Wzrostkodowca:	KK-3	Dz:	528-DZ/4110-1	Znak	SAR3000/1	Ark./li.	ark 1/1
Event zm. szerszu 1 +		Zmiana:		Wartość		Arkusze:	1 : 2/2
Powód zmiany: Zbyt szybkie zużycie pierścieni węglowych uszczelnieni typu CRIM-N1 firmy GEDERWALL		Klasa/Rokcja zmiany:		Indykst. i koszt. materiał.		Indykst. i koszt. przel. prod. obliczeniowe

BUDOWA nr 528/1
SAR 3000
m/s "ORKAN"

DLA WAŁU ŚRUBOWEGO W PS

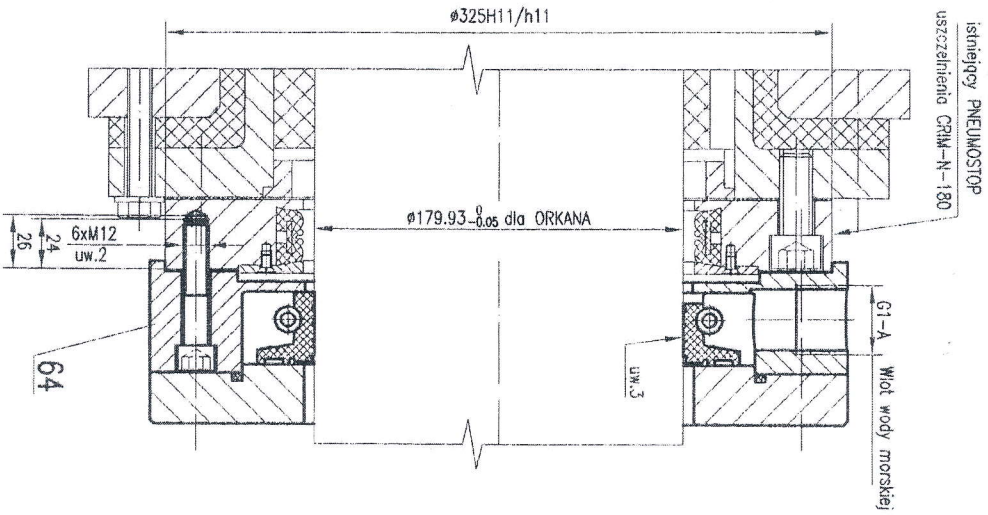
- Zmieniono uszczelnienia pochew wałów śrubowych jak pokazano na rysunku obok. Pozostawiono PNEUMOSTOPY istniejących uszczelnień. Pozostałe elementy uszczelnień typu CRIM-N usunięto.
- W istniejących PNEUMOSTOPACH powiększono otwory pod śruby mocujące uszczelnienie poz.64,65.
- Wzory korozyjne na wałach w miejscach mocowania pierścieni gumowych uszczelnień poz.64,65 wypełniono BELZONĄ 1111 i obrabiono zachowując wymiary i okrągłości wałów śrubowych.
- W tabeli materiałowej dodano poz.64,65 jak niżej:

MAPROM	uszczelnienie dziobowe DNI63dzielenie wykonanie specjalne	2	wg rys.	wg rys.	27.12	54.24
SMHST63SP0						
MAPROM	uszczelnienie dziobowe DNI180 dzielenie wykonanie specjalne	1	wg rys.	wg rys.	32.08	32.08
SMHST63SP0
